7.1 Auditverslag Startnota

ADVIES VAN DE KWALITEITSADVISEUR

Kortrijk, Heraanleg stationsomgeving – startnota

Masterplan vernieuwing stationsomgeving Kortrijk - Projectnota mobiliteit | versie 6 | 187 blz

Figuur 114 : Optie 3 - enkelrichtingsverker Doornikselaan met langsperrons

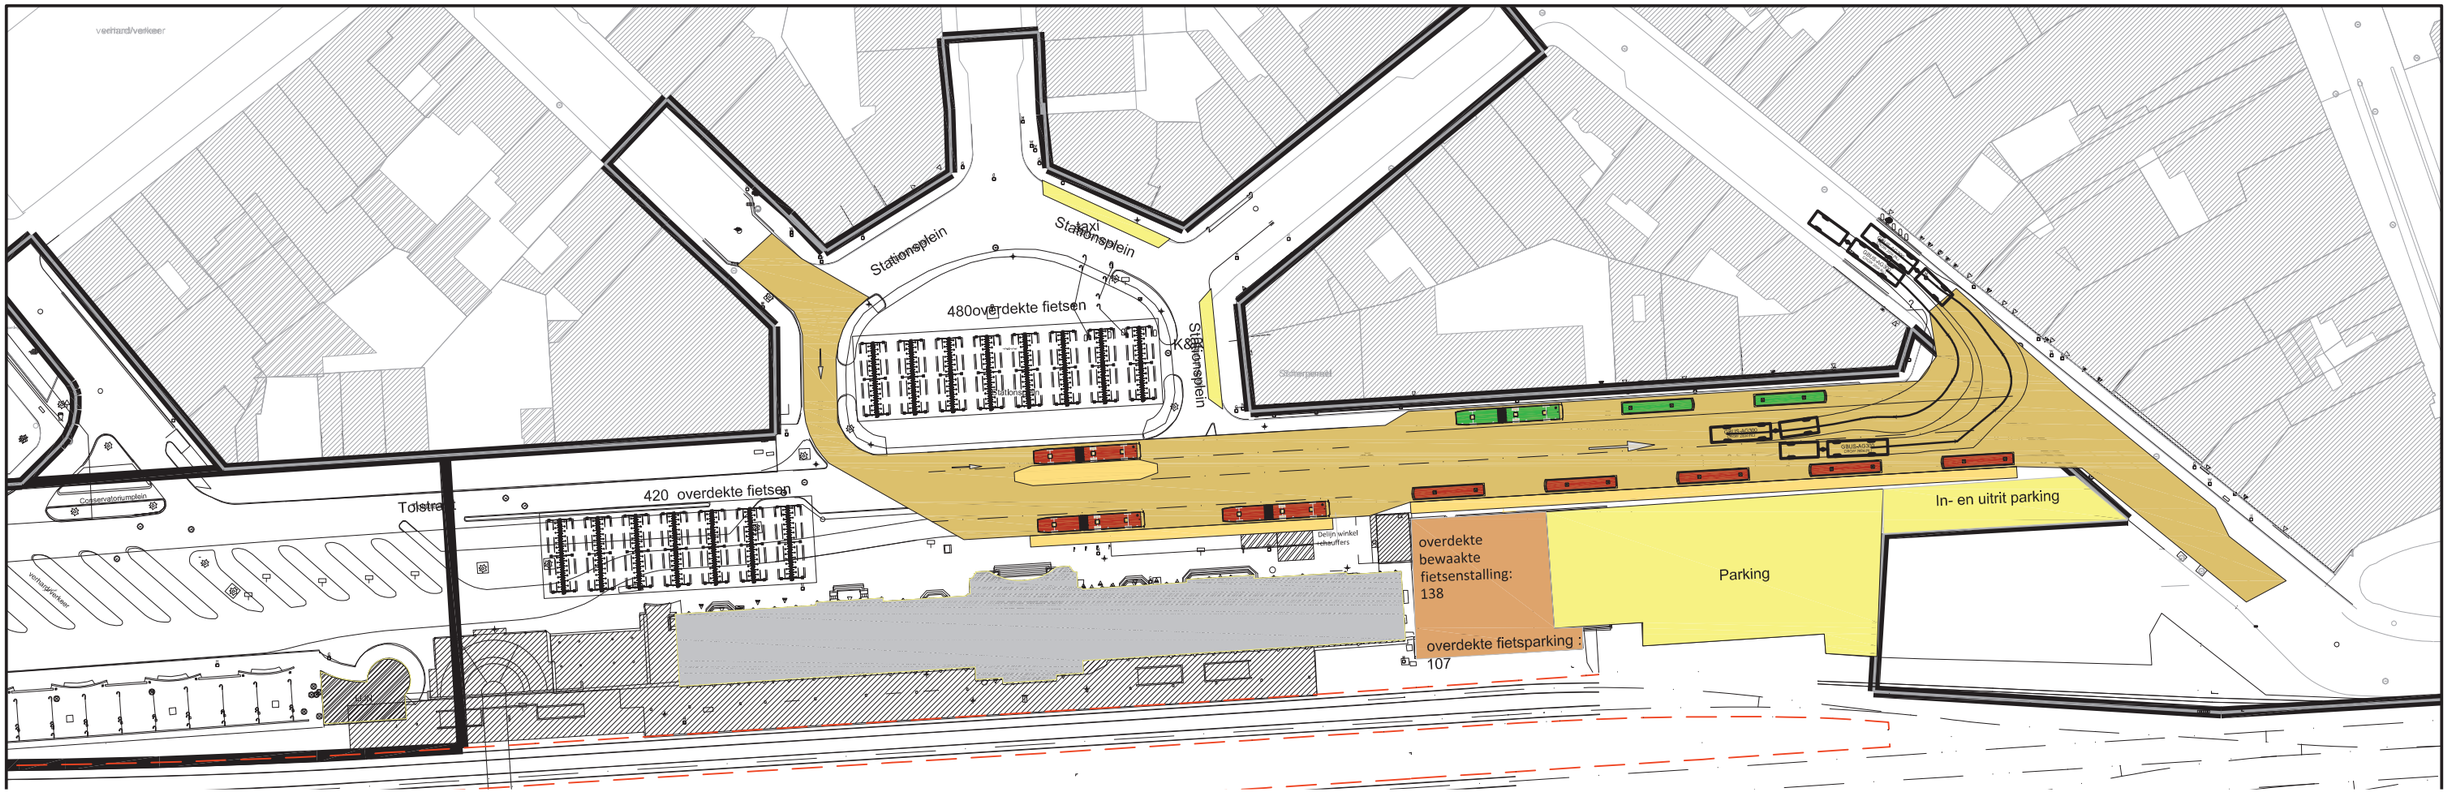
Op basis van de opmerkingen van De Lijn op de twee voorgaande opties is een derde optie uitgewerkt, die weerhouden werd.

In deze optie wordt de Doornikselaan een éénrichtingsstraat waarbij alle bussen halteren op één lijn aan de stationszijde. De bufferplaatsen worden aan de overkant, de centrumzijde, op één lijn voorzien. Voor de ingang van het station worden 2 perrons voor gelede bussen naast elkaar voorzien, waarbij zoveel mogelijk gebruik wordt gemaakt van de bestaande infrastructuur.

Figuur 115 : Optie 1 - afbraak dienstgebouw NMBS met langsperrons

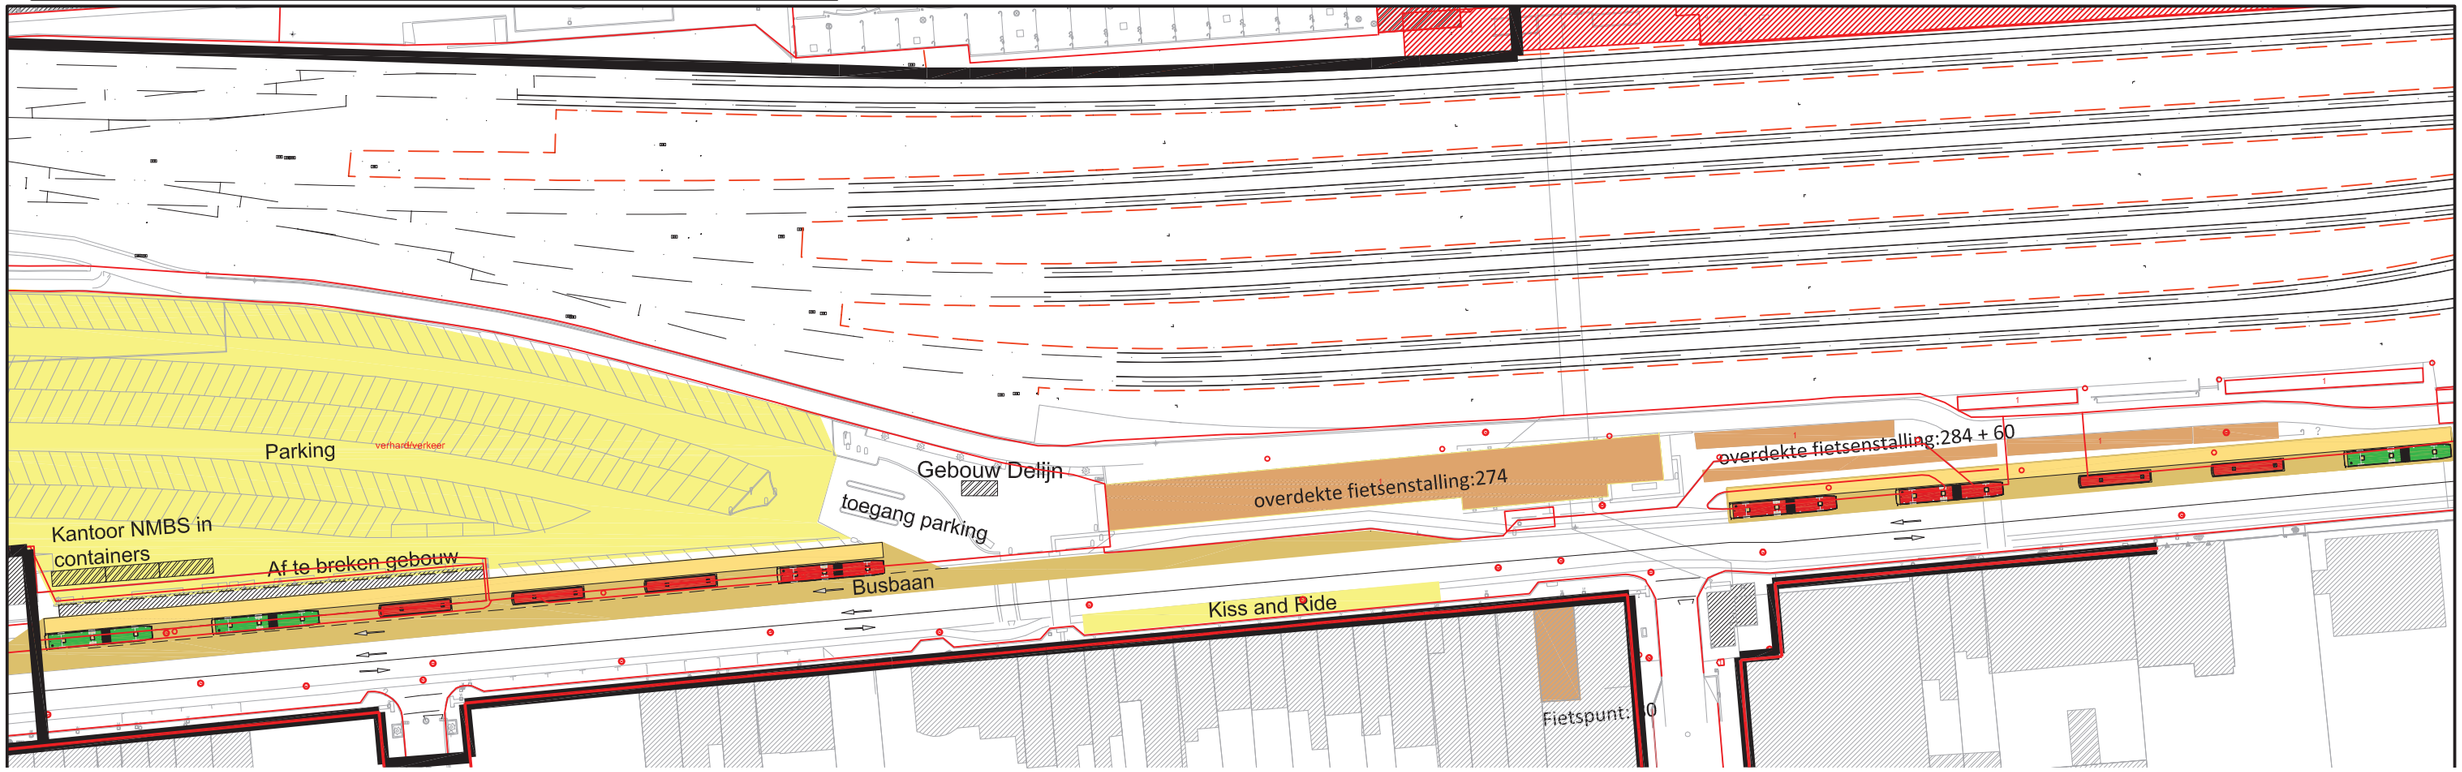
NMBS wijst er op dat dit gebouw niet zomaar kan verdwijnen omdat de mensen die vandaag in het gebouw aan de noordzijde zitten (dat wordt afgebroken voor de bouw van de parking) reeds naar dit gebouw dienen te verhuizen. Het gebouw zal dus maximaal bezet worden. Er dient dus zeker een tijdelijke huisvesting voorzien te worden in geval van afbraak van dezelfde grootte als het bestaande gebouw.

NMBS is zelf geen vragende partij.

Figuur 116 : Optie 2 - halteren op busbaan

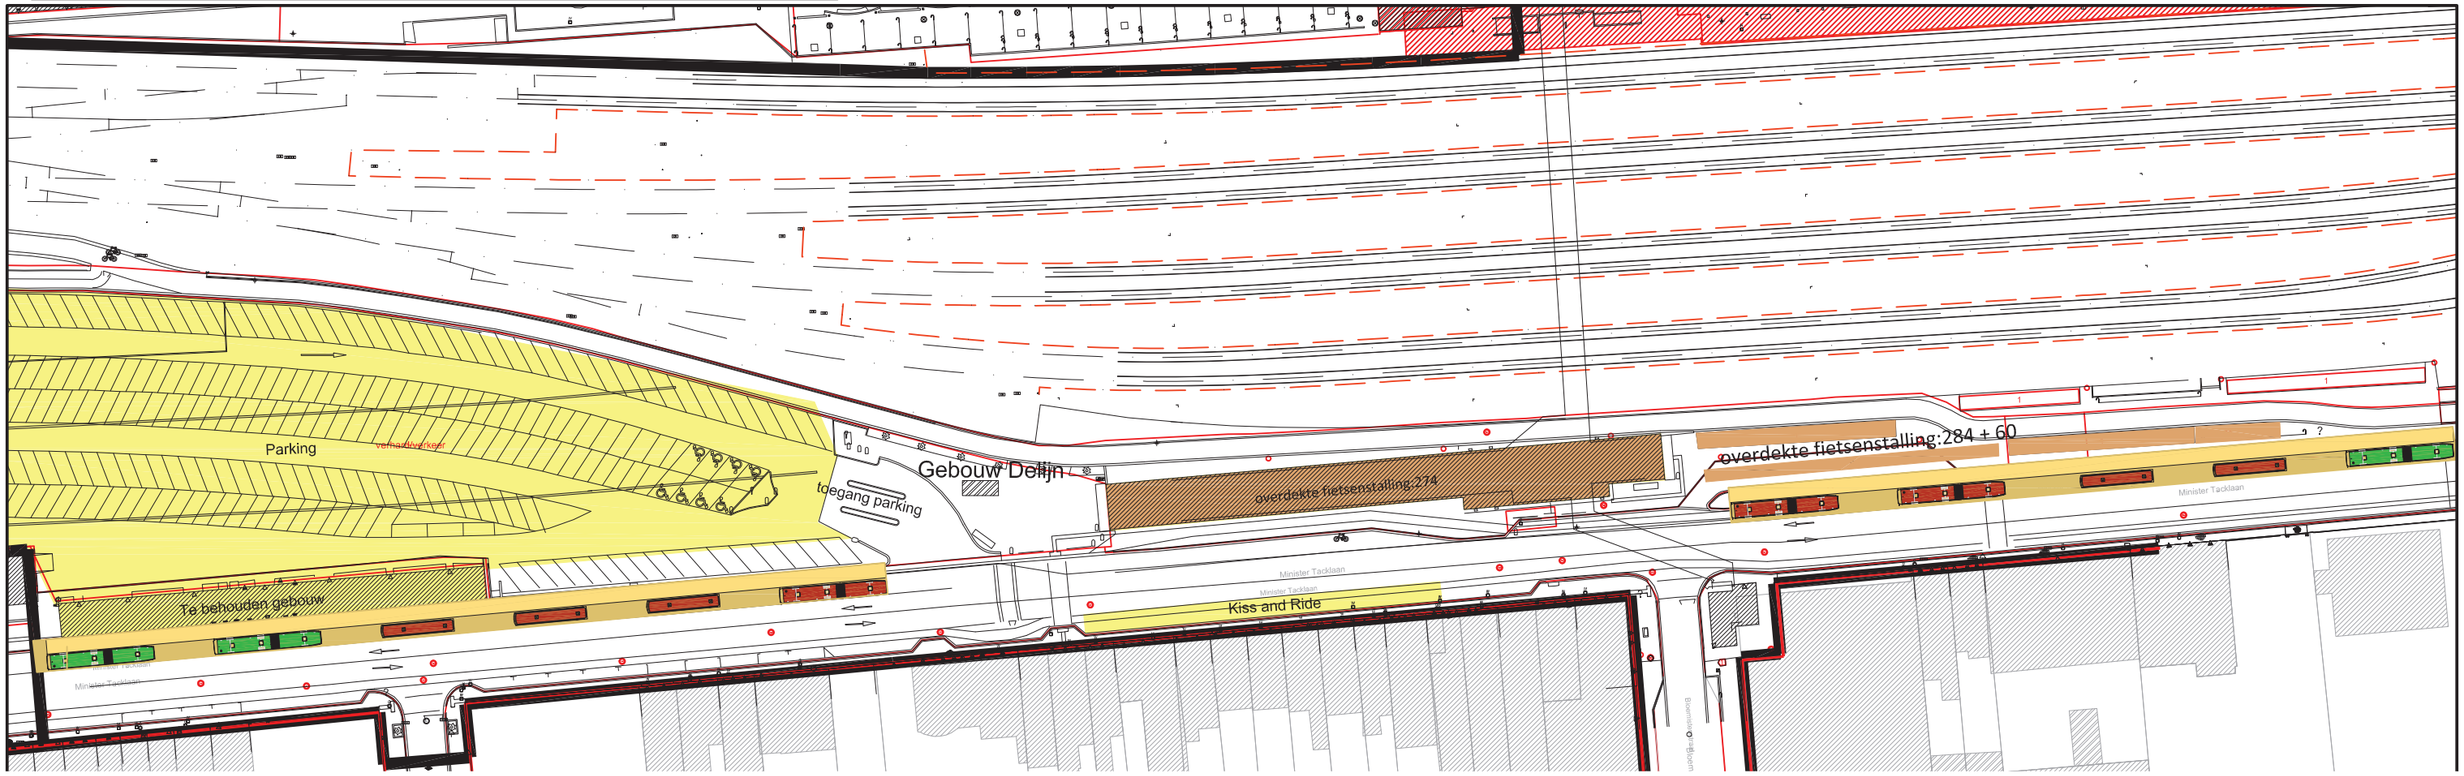
Deze optie is niet mogelijk voor De Lijn omdat er zonder busbaan op geen enkele manier een vlotte doorstroming kan gegarandeerd worden.

Stad Kortrijk is echter geen voorstander van deze optie. Het eenrichtingsverkeer leidt tot andere routes en dit veroorzaakt sluipverkeer in de achterliggende woonwijken gedurende de hele periode van het tijdelijke busstation. Dit is een zeer lange periode en daarom niet aanvaardbaar.

Figuur 119 : Optie 5 - busstation op Wandelweg met parkeerplaatsen

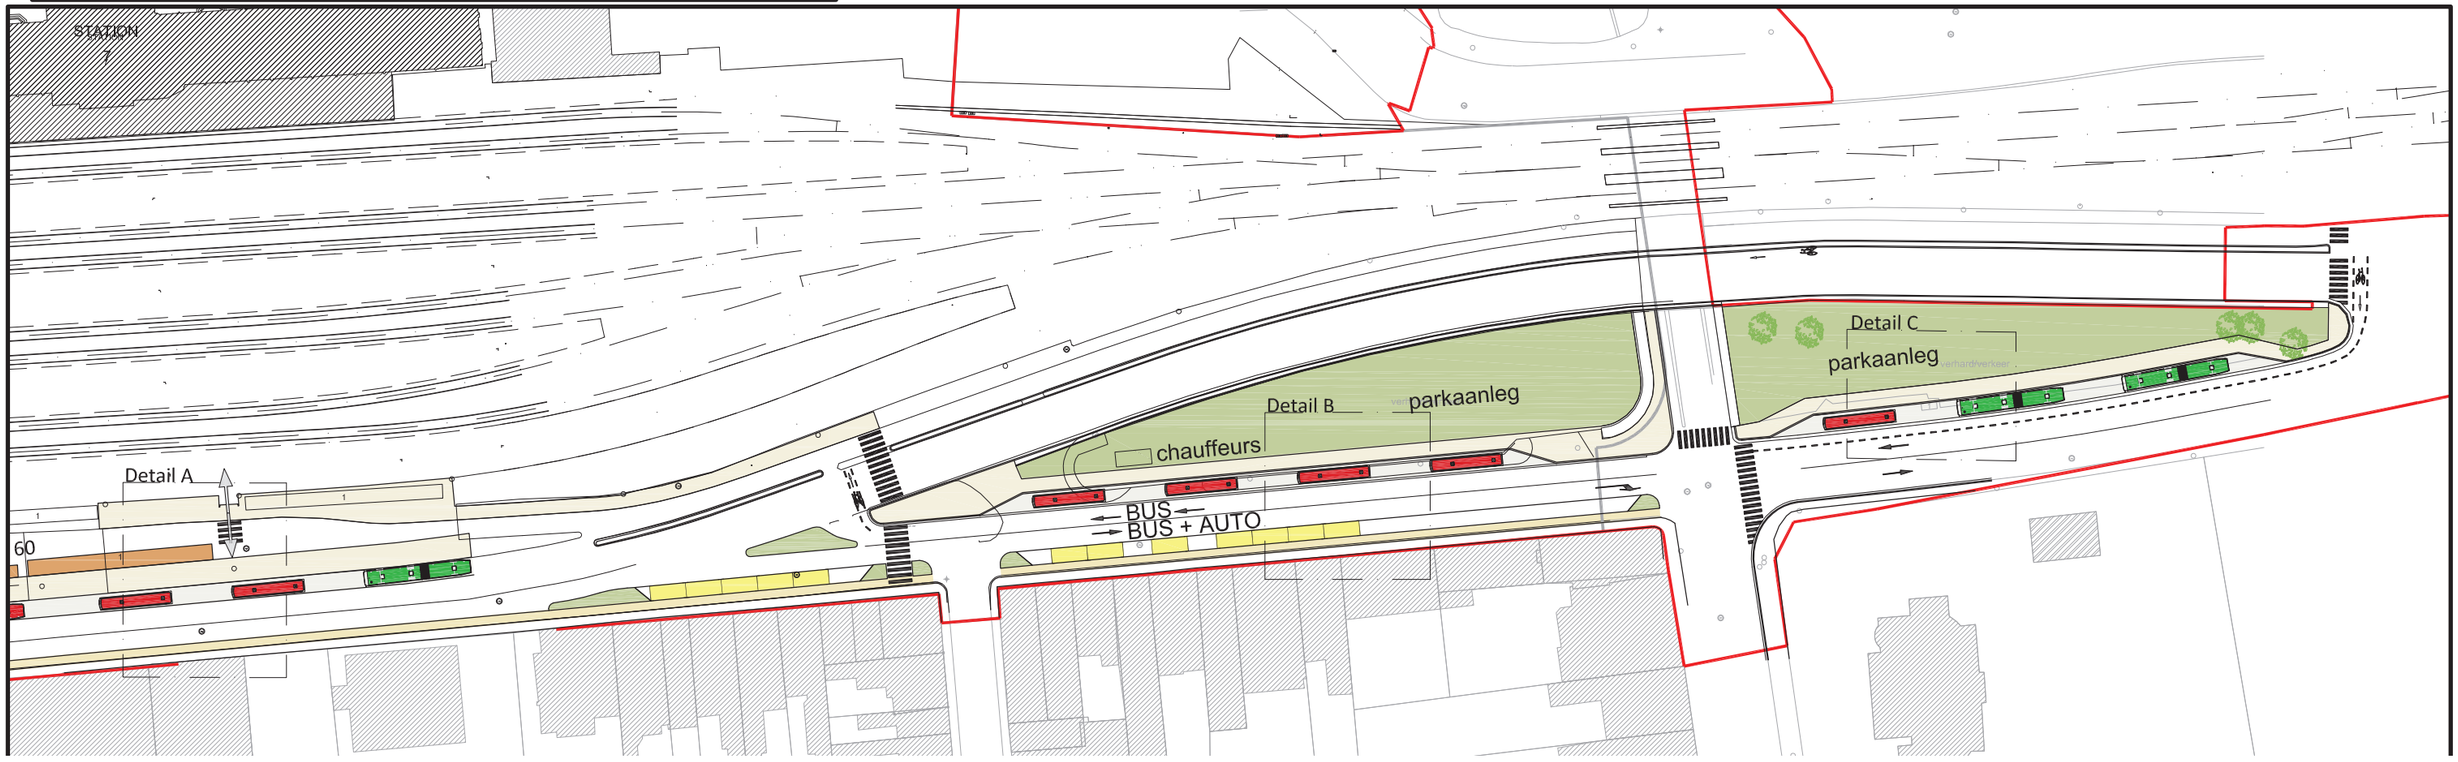
Deze optie beantwoordt enerzijds aan de randvoorwaarden en anderzijds aan de inrichting van het tijdelijke busstation conform het gevraagde aantal te halteren en te bufferen bussen. Bijkomend is er extra ruimte gecreëerd voor 12 langsparkeerplaatsen.

Deze optie wordt niet weerhouden. Optie 5 wordt weerhouden.

Figuur 120 : Optie 6 - busstation op Wandelweg met parkeerplaatsen en keerbeweging

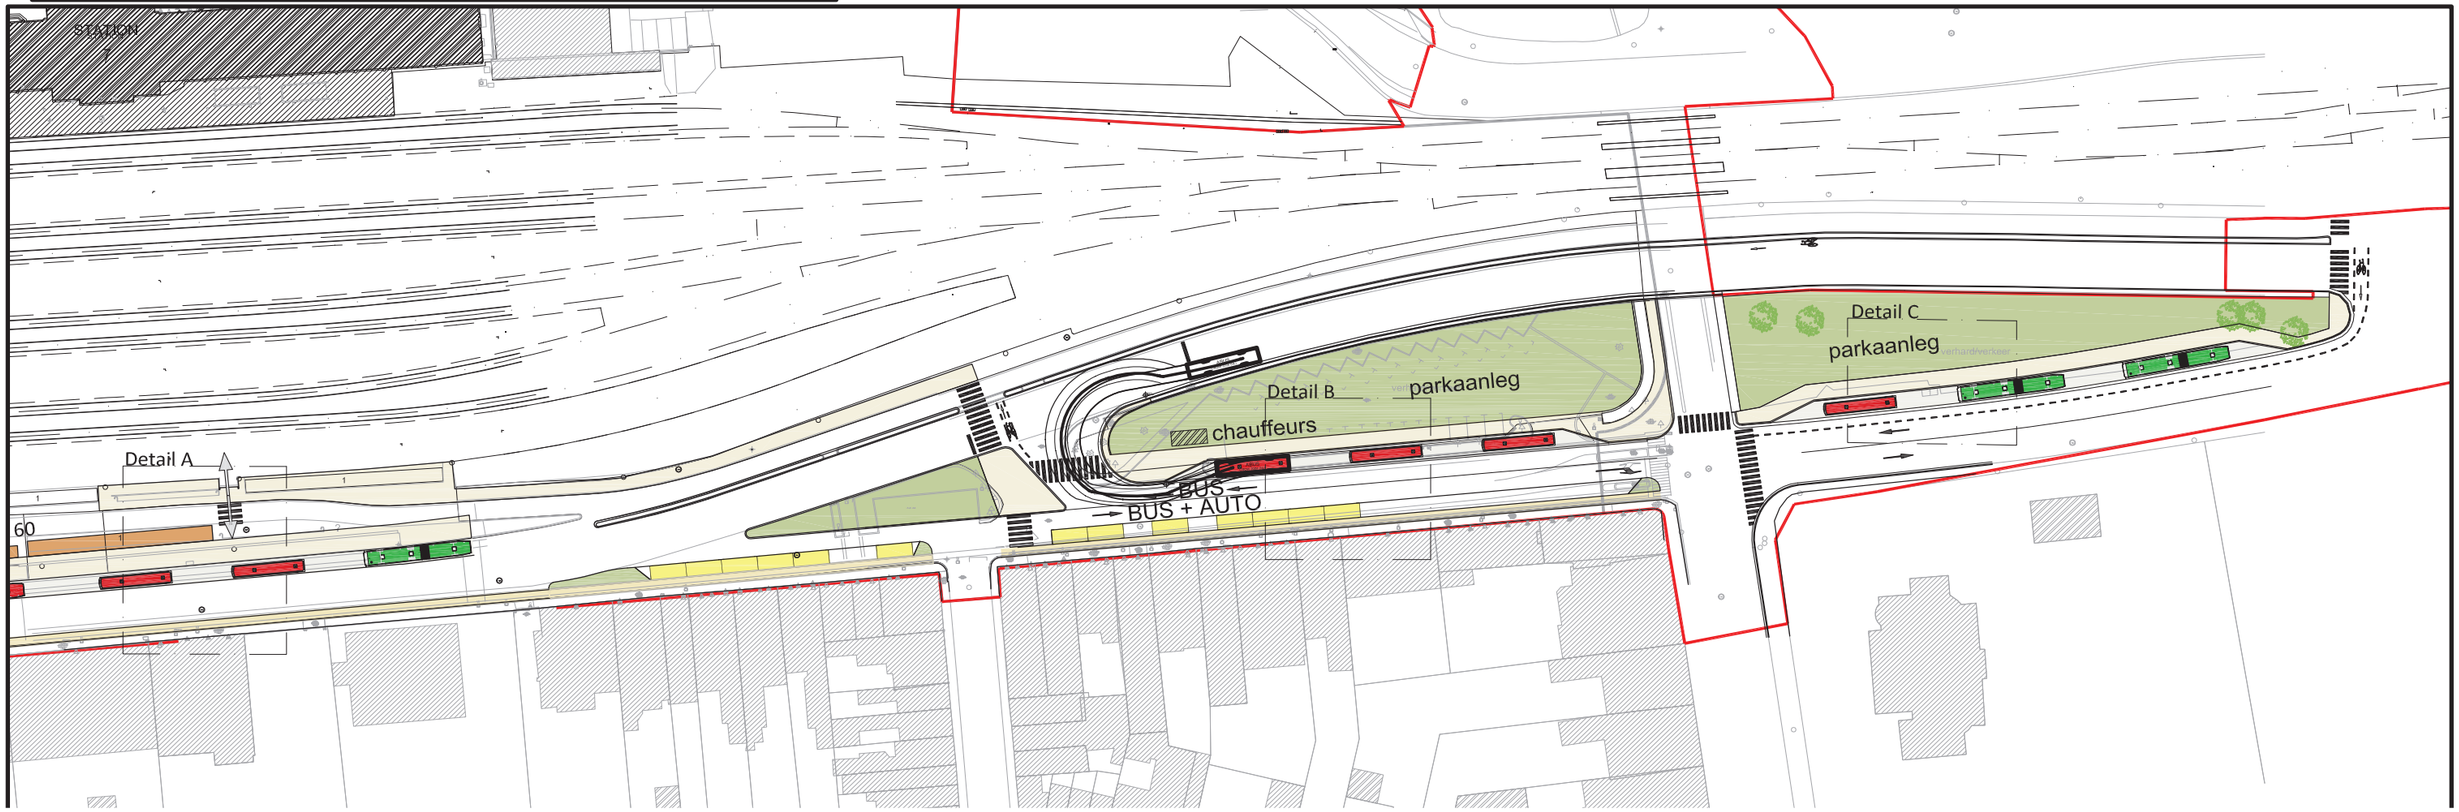
- Er is slechts plaats voor 3 bushaltes in plaats van 4.
- De oversteek naar het station gebeurt in 2 stappen: het kruisen van de busbaan en van de Minister Pieter Tacklaan
- De bocht dient aangelegd te worden in een helling daar deze aansluit op het landhoofd van de brug (incl aanpassing muur en leuning).
- Een aantal van de bestaande bomen dienen gerooid te worden.
- Verkeerslichten met detectie zijn aangewezen daar de draairadius van de bussen de aslijn en de tegenoverliggende rijstrook overschrijdt tijdens het uitvoeren van het manoeuvre.

Deze optie beantwoordt wel aan de randvoorwaarden maar voldoet niet aan de de inrichting van het tijdelijke busstation conform het gevraagde aantal te halteren en te bufferen bussen (er is één halte minder voorzien dan optie 5). Bijkomend dienen er extra infrastructurele ingrepen genomen te worden.
